PU 2380-167-057-134/2020/MR

**WYJAŚNIENIE I ZMIANA  
TREŚCI SPECYFIKACJI ISTOTNYCH WARUNKÓW ZAMÓWIENIA**

Działając na podstawie *art. 38 ust. 2 i ust. 4 ustawy z dnia 29 stycznia 2004 r. Prawo zamówień publicznych (tekst jednolity: Dz. U. z 2019 r. poz. 1843 ze zm)* Zamawiający wyjaśnia i zmienia treść specyfikacji istotnych warunków zamówienia w postępowaniu, którego przedmiotem jest budowa nowej siedziby Komendy Powiatowej Policji w Polkowicach (dz. nr 85/2, 86/2. obręb Polkowice miasto -1 0001), numer sprawy PU-2380-167-057-134/2020/MR.

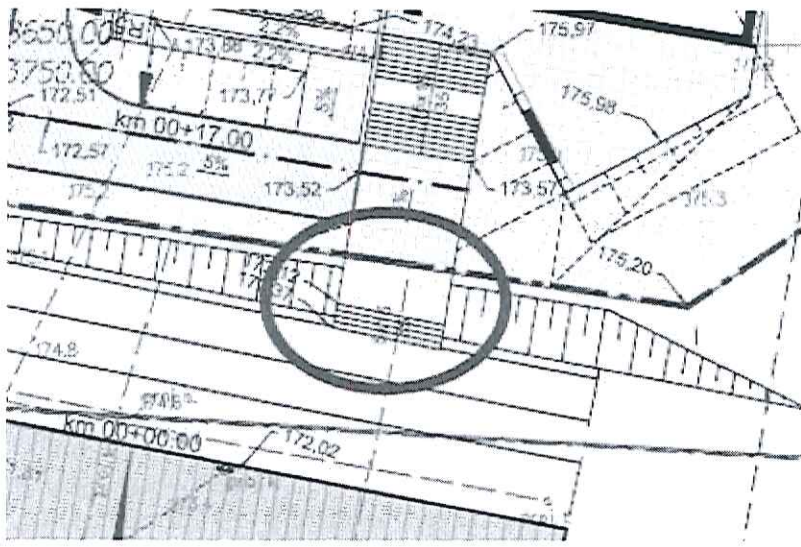
40. Proszę o informację jakim materiałem mają zostać wykończone schody zewnętrzne oraz ściany boczne.

Odpowiedź: Wykończenie schodów zewnętrznych zostało określone na rysunkach A-30w do A-33w. (załącznik nr 10)
